改善箇所説明図

基準不適合発生箇所

改善措置の内容

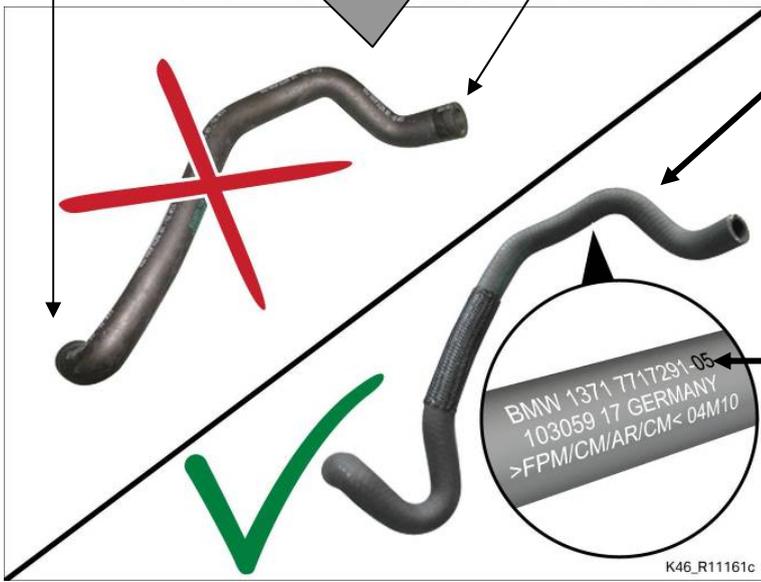
クランクケースとエアクリナーボックス間のブリーザーホースが不適切なため、エンジンがかかった状態で車両が左側に転倒した際、エンジンオイルがエアクリナーボックス内に浸入することがある。そのため、車両を起こしたときに、エアクリナーボックスに浸入したエンジンオイルが原動機内に流れ込み、エンジンが損傷するおそれがある。

部品番号 (1371 7717 291) の末尾に変更インデックス 05 で識別されているものが対策品です

全車両、ブリーザーホースを対策品へ交換するとともに、ドロップセンサー(車両転倒時にエンジンを自動的に停止させる装置)を装着する。

ブリーザーホース上に白ペイントマークを付ける (図示とおりに)
